M E M O

Datum : 23 maart 2022
Ons kenmerk : revisie A
Behandeld door : Paul Joppen
E-mail : p.joppen@brainportsmartdistrict.nl
Onderwerp : 40 KavelLAB – waterparagraaf ruimtelijke onderbouwing

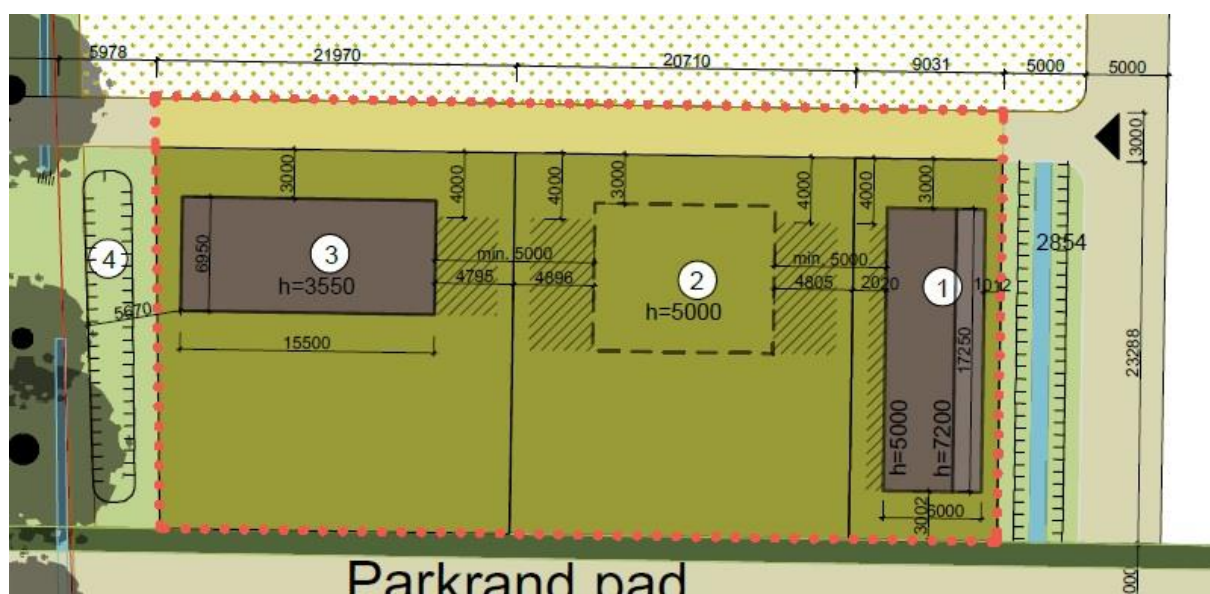
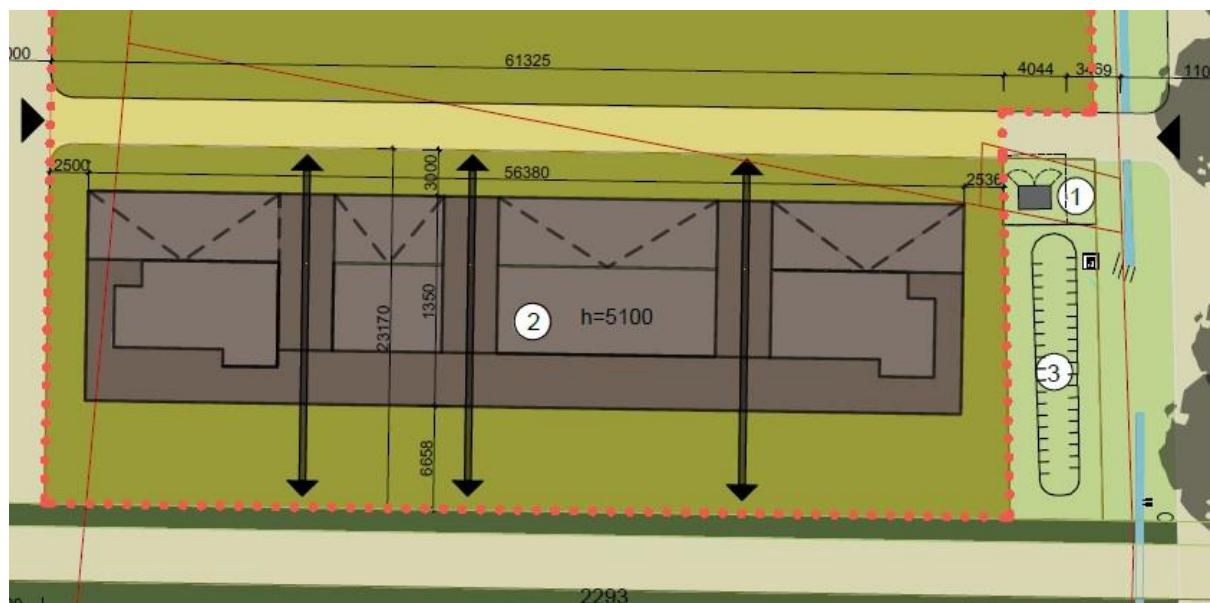
Locatie waterberging: In 5.6.5. staat aangegeven dat er binnen het besluitgebied op een drietal plaatsen waterbergingen worden aangelegd. Dit zou dan binnen de vlekken 15, 16 en 19 vallen? Kan dan aangegeven worden waar deze worden aangelegd. En wordt er dan ook al rekening gehouden met de toekomstige ontwikkelingen in de rest van de bouwvelden?

Antwoord 40 KaveLLAB: Naast de berging op eigen perceel heeft iedere vlek een waterberging in de openbare ruimte. Deze is de plattegrond van het besluitgebied weergegeven.

Vlek 15: berging aangeduid als (4): oppervlakte 375 m², diepte n.t.b. te bergen capaciteit ca. 90 m³

Vlek 16: berging aangeduid als (4): oppervlakte 56 m², diepte n.t.b. te bergen capaciteit ca. 24 m³

Vlek 19: berging aangeduid als (3): oppervlakte 50 m², diepte n.t.b. te bergen capaciteit ca. 50 m³
